**Giudizio n° 3548 del 11/11/2021**

**Ditta Proponente:** NEW WORLD RECYCLING S.r.l

**Oggetto:** Aumento quantitativi (15%) impianto di messa in riserva (R12) e recupero (R5) di rifiuti non pericolosi

**Tipo procedimento:** Verifica preliminare ai sensi dell'art. 6 comma 9 del D.Lgs. 152/06 e ss.mm.ii.,

PLANIMETRIA  
Scala 1:200

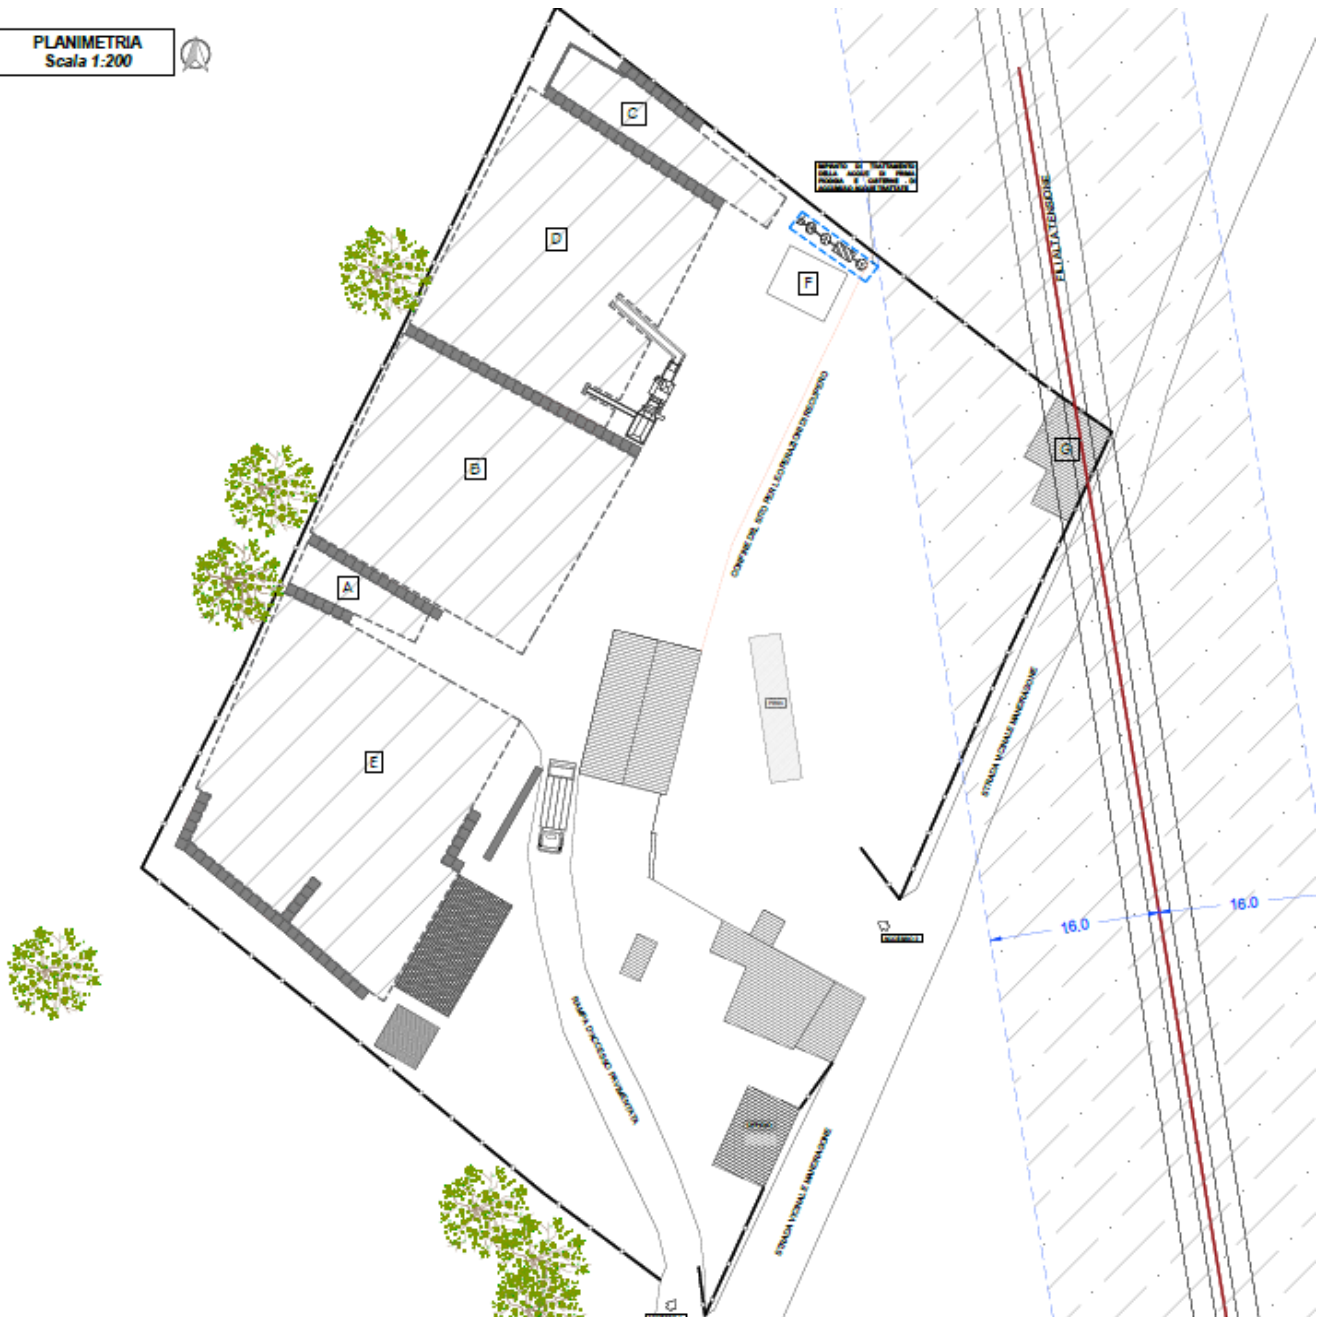
Considerato che nella documentazione progettuale è indicato che il materiale trattato verrà stoccato in cumuli di altezze di 5 e 6 metri;

Tenuto conto che tale altezza dei cumuli era già indicata nell’istanza esaminata in data 13/09/2018 e che la stessa fu assentita dal CCR-VIA, con giudizio 2957, in virtù di una situazione emergenziale, temporanea, legata all’esigenza di smaltire i rifiuti non pericolosi, derivanti da attività di demolizione conseguenti agli eventi sismici verificatisi a far data dal 24 agosto 2016, e in considerazione del D.L. n. 189/2016 e s.m.i., che consentiva un aumento temporaneo delle potenzialità di recupero;

Considerato quanto contenuto nella Circolare n. 1121 del 21/01/2019 del Ministero dell’ Ambiente e Tutela del Territorio e del Mare che recita: *“qualora lo stoccaggio dei rifiuti avvenga in cumuli, le altezze di abbancamento siano commisurate alla tipologia di rifiuto per garantirne la stabilità; ai fini della sicurezza, è opportuno limitare le altezze di abbancamento a 3 metri; le autorità competenti potranno comunque autorizzare altezze superiori, entro gli eventuali limiti previsti dalle eventuali specifiche norme di riferimento, purché ciò sia compatibile con la sicurezza e la stabilità dei cumuli, nonché con la capacità gestionale del singolo impianto”*;

Valutata pertanto l’esigenza di approfondire gli eventuali impatti derivanti dalle modalità di stoccaggio indicate, con particolare riferimento alla stabilità dei cumuli e all’eventuale emissione di polveri derivanti dai cumuli, dalla movimentazione dei mezzi e dalla lavorazione dei rifiuti, anche in considerazione della vicinanza dell’impianto al nucleo abitato della frazione di San Vito (circa 150 m, come dichiarato dal proponente);

### **DI RINVIO A PROCEDURA DI VERIFICA DI ASSOGGETTABILITA’ A VIA**
